Zestaw paska rozrządu CT 1077K2/WP2 do Opla, Alfya, Fiata, Saaba, Chevroleta różne silniki 1.6/1.8, modele od roku 2003

Problem:

Dostarczona rolka napinająca różni się wizualnie od rolki zamontowanej w pojeździe.

Rys. 1
Rolka z pinem blokującym

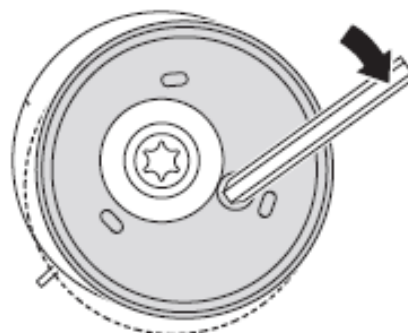
ContiTech dostarcza dwie różne wersje rolki napinającej: z pinem blokującym KM-6333 i bez niego. Obydwa modele różnią się sposobem montażu, ale mogą być bez zastrzeżeń stosowane.

Wersja bez pinu blokującego musi być **po** zamontowaniu na silniku (20 Nm + 120°), najpierw naprężona zgodnie z ruchem wskazówek zegara przy użyciu klucza sześciokątnego 6 mm, aby umożliwić założenie paska. Po usunięciu klucza sześciokątnego napięcie paska jest ustawiane automatycznie.

W wersji z zamontowanym wstępnie pinem, pin blokujący jest usuwany dopiero po założeniu paska. Również w tym przypadku napięcie paska jest ustawiane automatycznie.
